PARECER TÉCNICO DE ENGENHARIA

CONCORRÊNCIA ELETRÔNICA Nº 2025.03.12.1

OBJETO: Parecer técnico de engenharia referente a pedido de impugnação impetrado pela empresa RI PROJETOS, datado de 03/04/2025, no âmbito da Concorrência Eletrônica nº 2025.03.12.1, cujo objeto é a Seleção de melhor proposta para registro de preços visando futuras e eventuais contratações de serviços de engenharia para ampliação de rede de iluminação pública em diversas ruas, na sede e nos distritos do município de Horizonte/CE, e implantação de luminárias com inovação tecnológica em substituição às luminárias em redes existentes, tudo conforme especificações contidas no Projeto Básico, constante do anexo I do Edital.

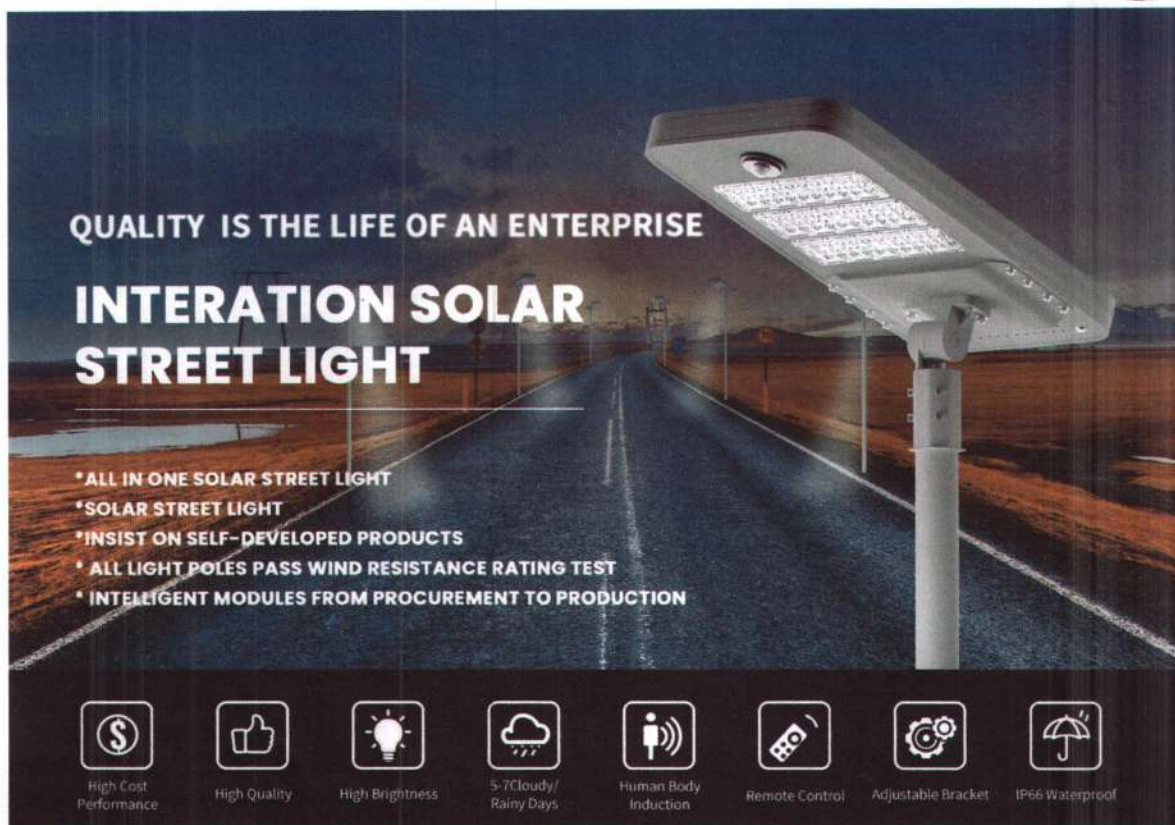
A empresa impugnante contesta a exigência de qualificação técnica referente ao item CPMH17 da planilha orçamentária, alegando que seria “desproporcional” e que “carece de justificativa técnica”.

O modelo de luminária solar da Xuyda Lighting, apresentado nas Figuras 03 e 04, possui características técnicas interessantes para aplicação em iluminação pública no município de Horizonte, como aplicação em postes com altura similar aos existentes em avenidas (10m a 12m), corpo em alumínio, eficiência luminosa mínima de 200 lm/W, faixa de potências disponíveis (60W a 200W), vida útil da bateria (LiFePO4) de 8 anos, autonomia de 5 a 7 noites e grau de proteção IP66.

Portanto, dada a grande variedade disponível no mercado, destaca-se que foi definida uma **faixa** de valores de potência nominal (110W a 130W) para a luminária e não um valor exato. Além disso, também foram escolhidos valores **mínimos** de fluxo luminoso e/ou de eficiência luminosa para a luminária e não um valor limitante. Os demais parâmetros especificados visam garantir a qualidade e o uso para fins de iluminação das vias públicas.

Logo, a maneira como foi definido o **conjunto** das especificações técnica pretende não só garantir qualidade e eficiência do produto, mas também não restringir a um determinado fabricante ou fornecedor ou mesmo a uma empresa executora.
